**ZAC multisites « Saint-Fiacre / Verdun » et « Berlioz /  
Fublaines »  
Trilport**

Mémoire explicatif suite à l'avis émis par le Préfet de Région  
en sa qualité d'Autorité Environnementale (DRIEE) sous la  
référence : EE-1329-17

Figure 1: Sites Basias et Basol à proximité des sites d'étude

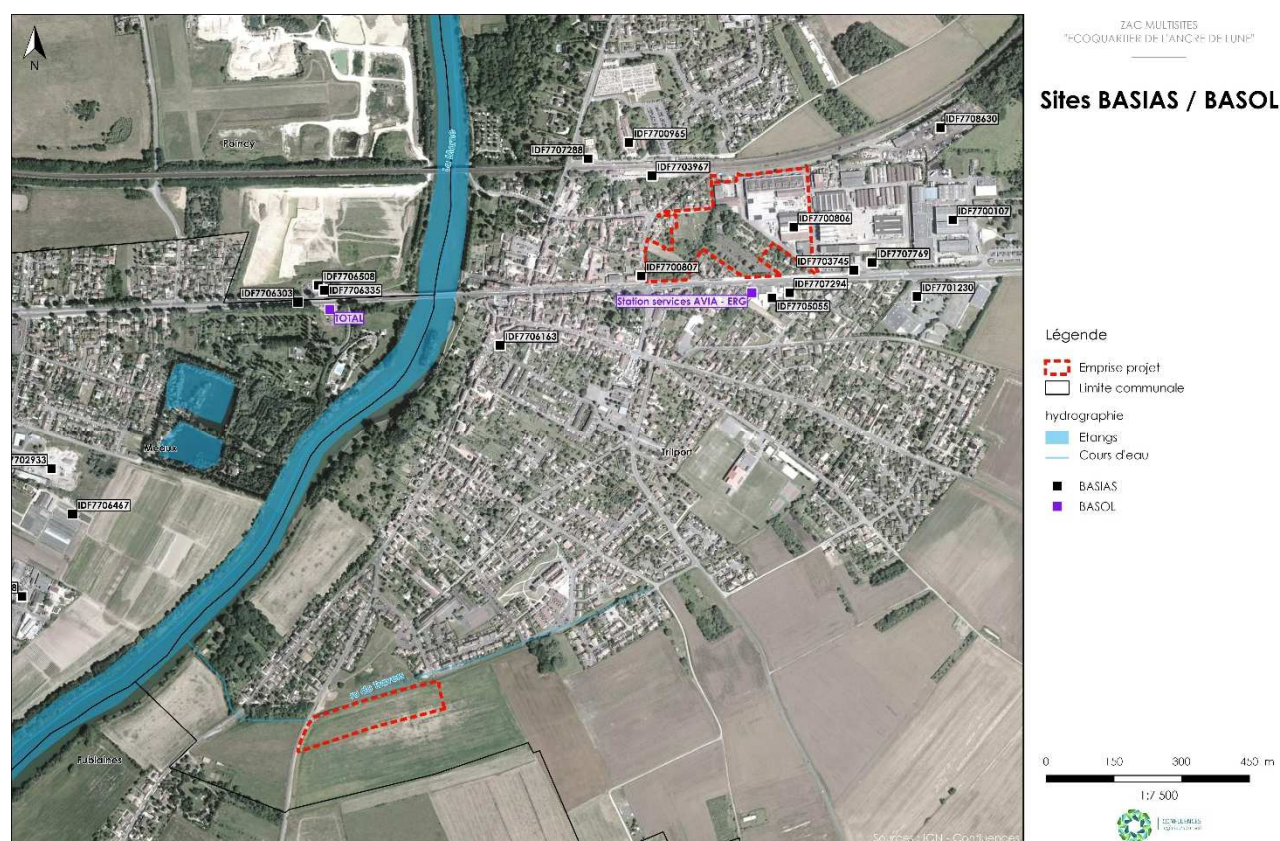
L'étude d'impact n'aborde pas précisément les sites BASIAS et BASOL du secteur des communes de Trilport et Fublaines, et ne les localise pas sur une carte présentant le périmètre de la future ZAC. Des compléments seraient donc appréciés sur ce point.

Une carte des sites BASIAS et BASOL du secteur présentée ci-dessous a été réalisée en complément. Comme mentionné dans le texte de l'étude d'impact « Au total, 29 entreprises sont recensées dont deux sur le site Saint-Fiacre / Verdun. Là aussi une attention particulière sera apportée aux pollutions de sols liées. »

Figure 2: Carte de synthèse des investigations relatives à la pollution des sols

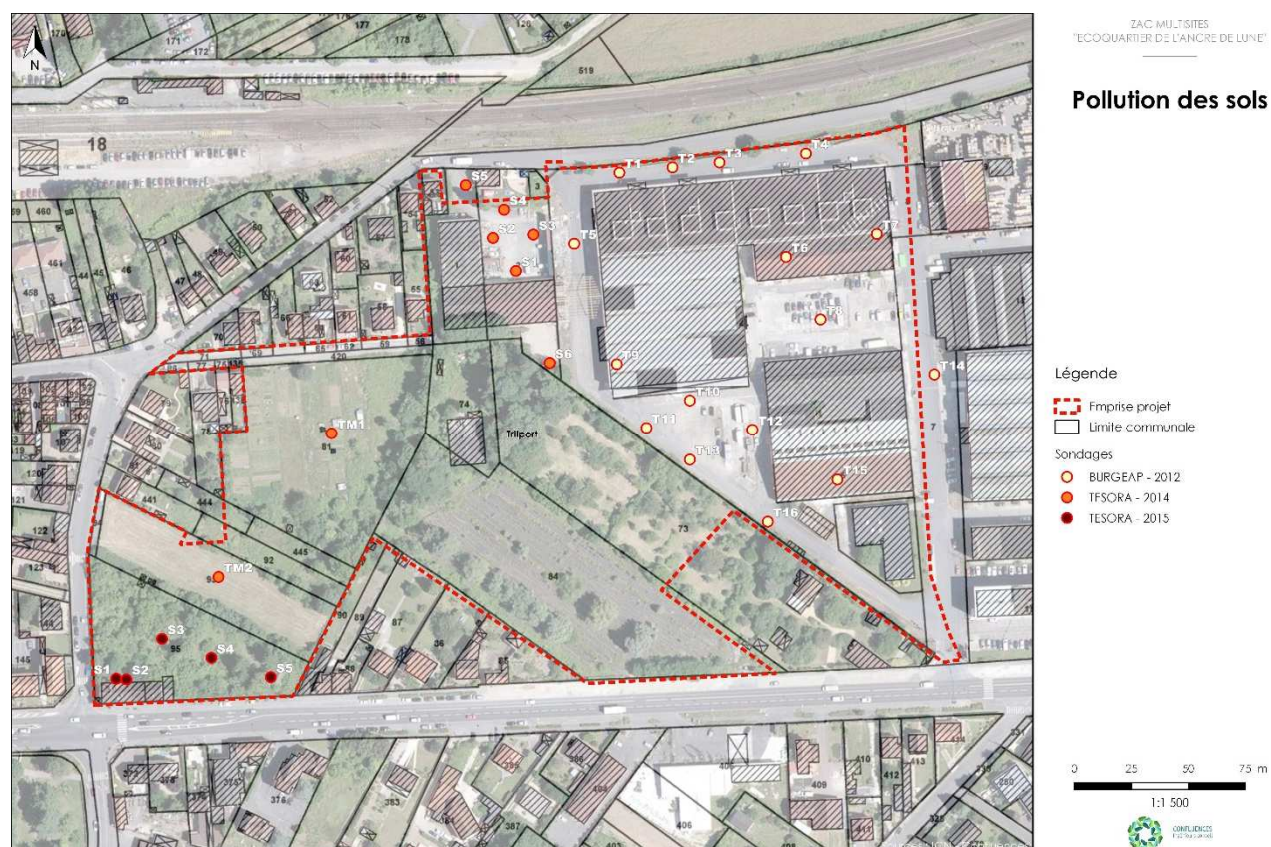
Les plans présentés pages 17 à 20, concernant les localisations de sondages et/ou les résultats des analyses de 2012, 2014 et 2015 sont difficiles à situer sur le plan général du secteur concerné (Saint-Fiacre / Verdun) ce qui n'aide pas à la compréhension de la thématique. Il est ainsi difficile de repérer les terrains non investigués.

Pour clarifier la compréhension du lecteur, une carte de synthèse des différentes campagnes de mesures de la pollution des sols est présentée ci-après. Elle synthétise tous les sondages réalisés sur le site Saint-Fiacre / Verdun et précise leur date de réalisation comme mentionné dans le texte de l'étude d'impact.

Figure 3 : Campagne de mesures acoustiques du site Saint-Fiacre / Verdun (Ingérop)

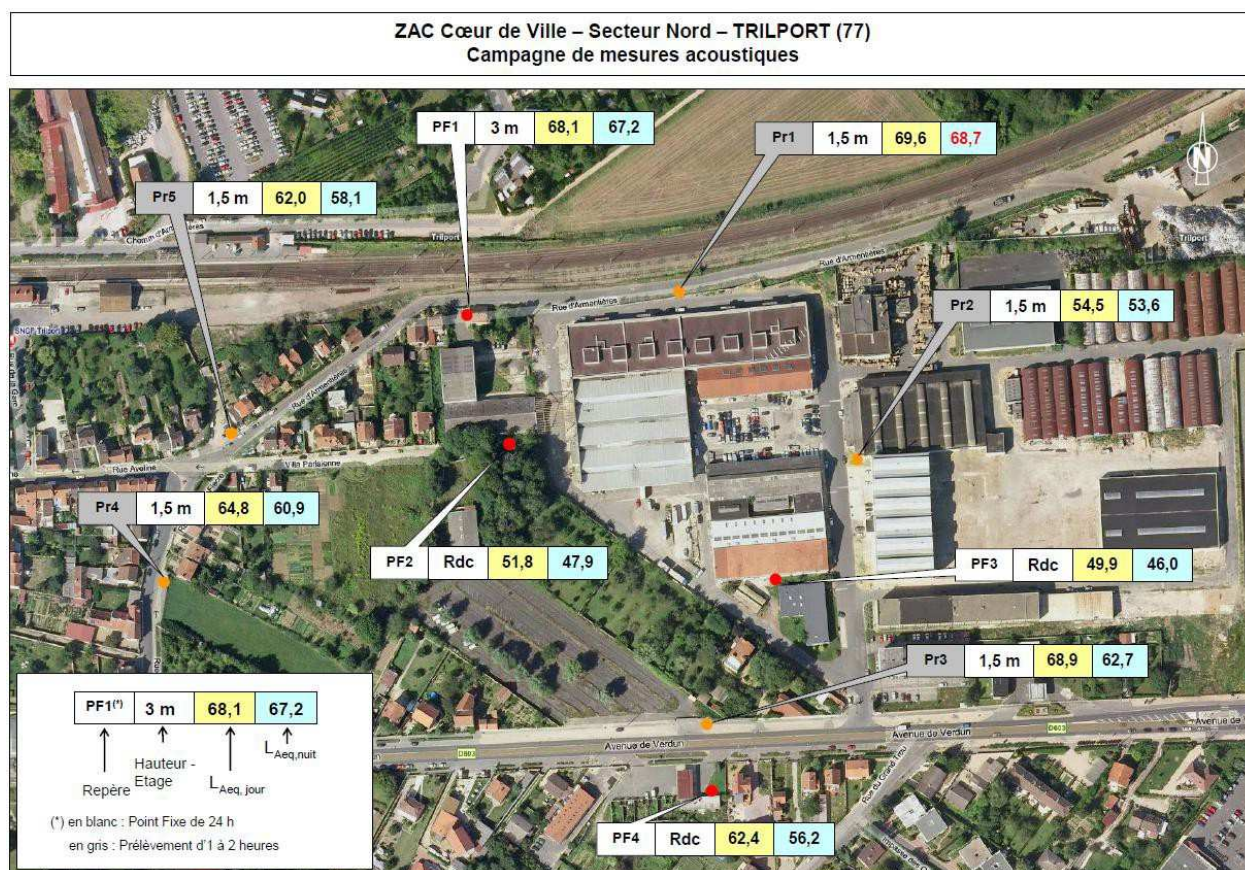
L'autorité environnementale attend des justifications sur la qualification d'ambiance sonore modérée du site Saint-Fiacre / Verdun.

Après réalisation de mesures in situ, et modélisation, un niveau sonore moyen de 61,3dB, ce qui correspond à un niveau sonore légèrement inférieur à un niveau sonore de zone urbaine, d'où le qualificatif de modéré.

L'étude de 2011 démontre, malgré l'évolution du plan masse par la suite, que la création de fronts bâtis en bordure de la voie ferrée au nord et le long de l'avenue de Verdun (RD603) au sud du site Saint-Fiacre / Verdun vient atténuer l'impact sonore de ces deux infrastructures en cœur de site. Toutefois, les façades situées directement sur la voie ferrée d'une part et l'avenue de Verdun d'autre part doivent faire l'objet d'un traitement particulier pour permettre une bonne isolation des locaux.

Figure 6 : Prises de vue site de Saint-Fiacre / Verdun en haut et Berlioz / Fublaines page suivante.

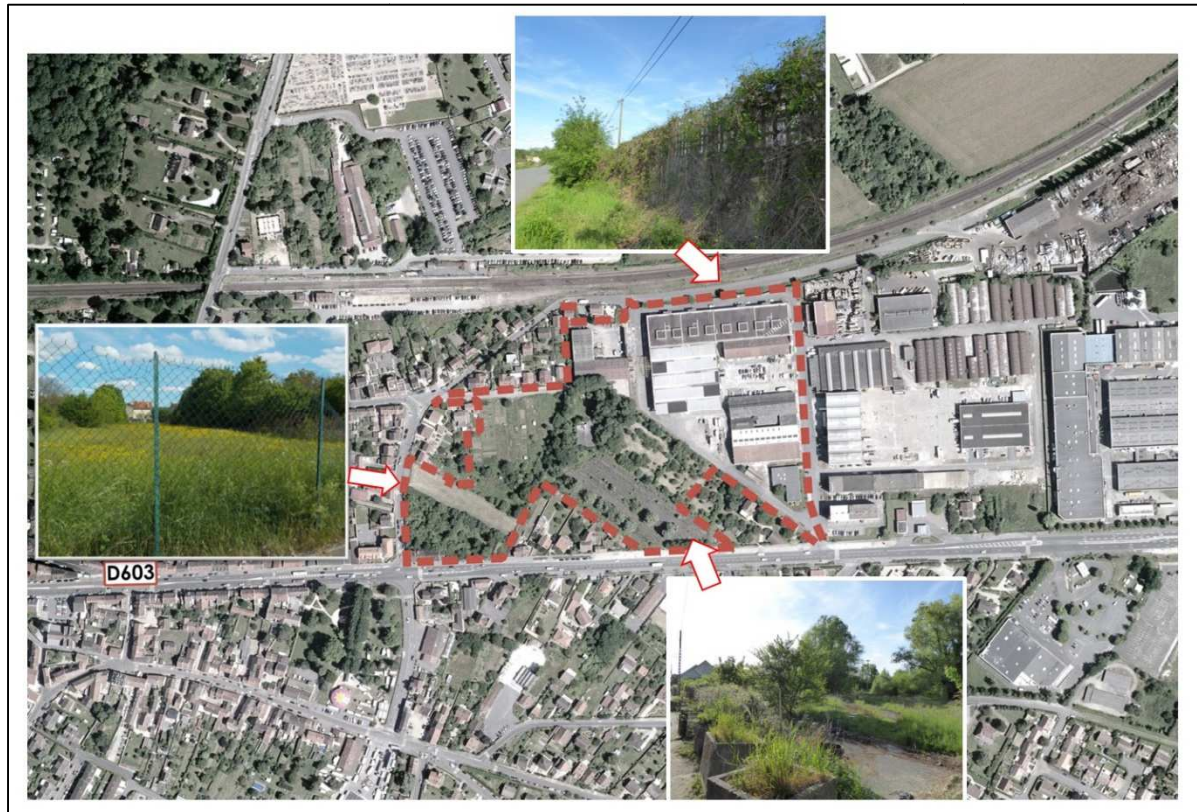
L'autorité environnementale souhaite des perceptions extérieures du site Saint-Fiacre / Verdun et une localisation des cônes de vue présentés dans l'étude d'impact.

Aux vues de la configuration du site de Saint-Fiacre / Verdun et du peu de recul possible dans les rues adjacentes, les prises de vue extérieures ne sont pas représentatives du site. Il a donc été choisi de présenter une photo aérienne traduisant mieux l'ambiance du site. Cependant, et pour apporter un complément, deux plans des sites avec des prises de vue localisées sont présentés ci-après.

Figure7 : PPI site BASF

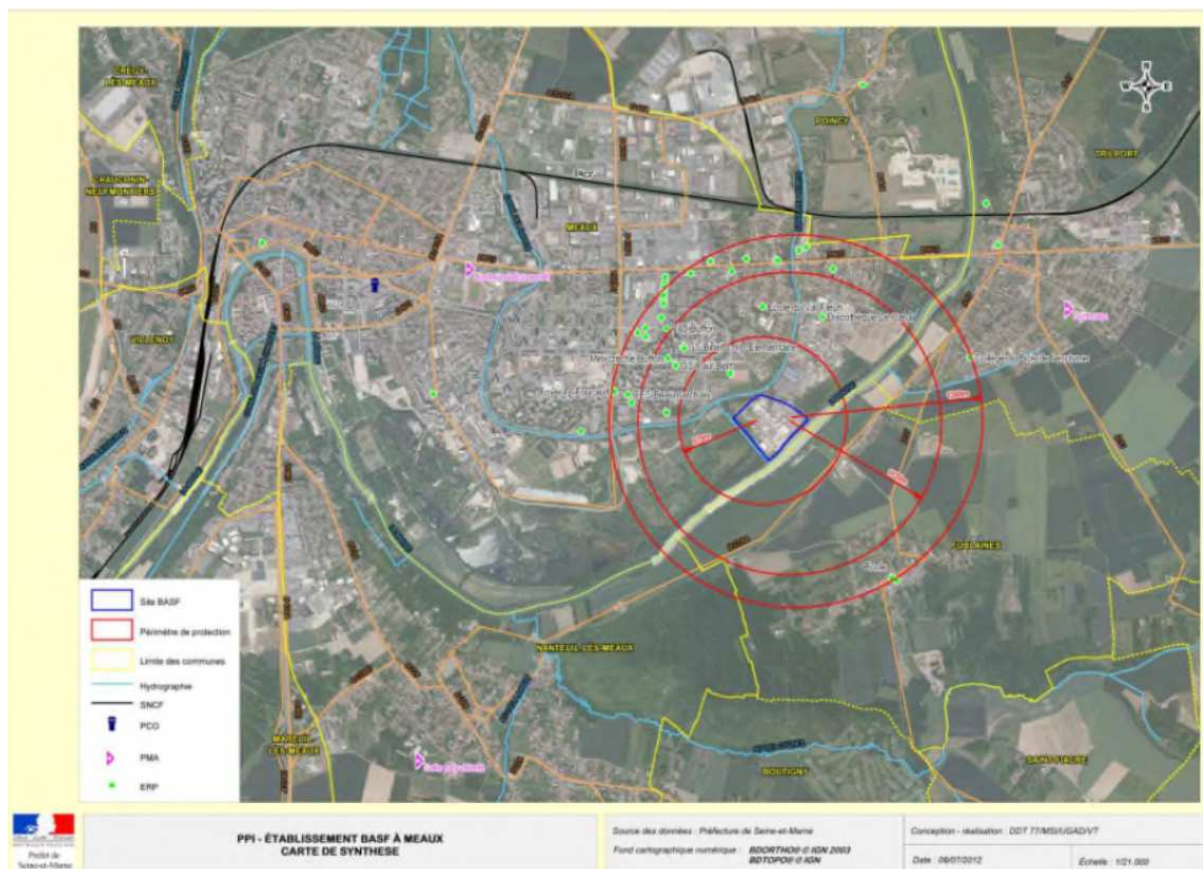
L'autorité environnementale souhaite que soit présentée la carte du PPI du site SEVESO BASF.

Le Plan Particulier d'Intervention du site SEVESO BASF est présenté sur la carte ci-dessous.

Figure 8 : diagramme méthodologique pour le calcul des émissions

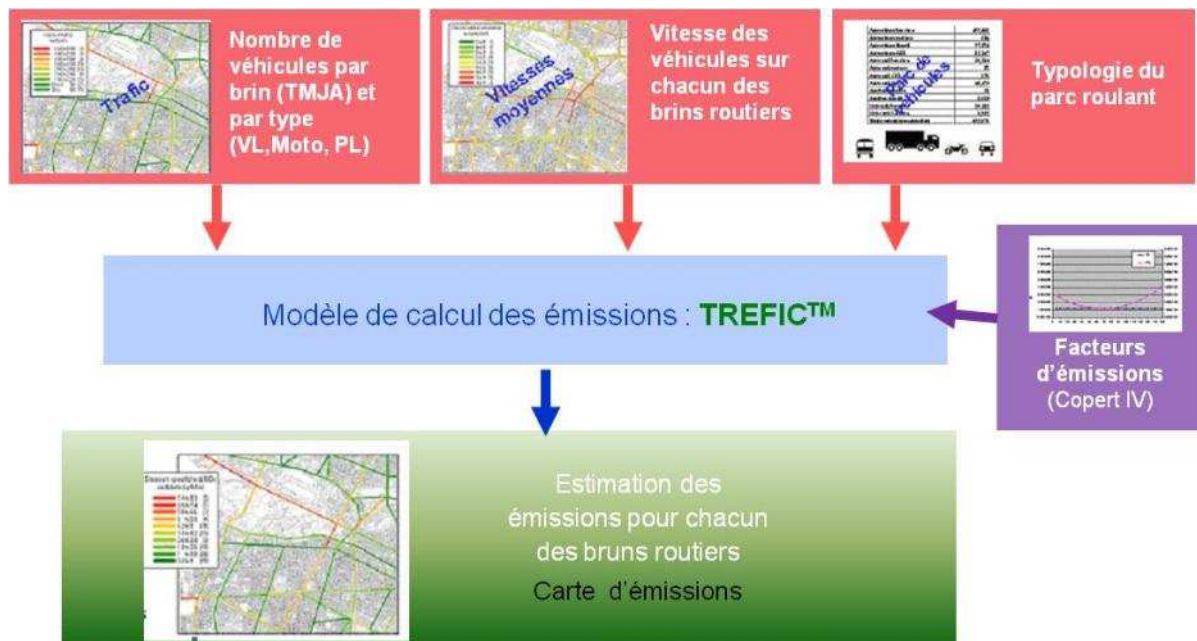
L'autorité environnementale s'interroge sur l'estimation des émissions de polluants pour la situation actuelle (en 2013).

Comme indiqué dans l'étude d'impact page 181, les émissions sont évaluées sur la base de modélisations basées sur le trafic :

La Figure 8 présente la méthodologie mise en œuvre.
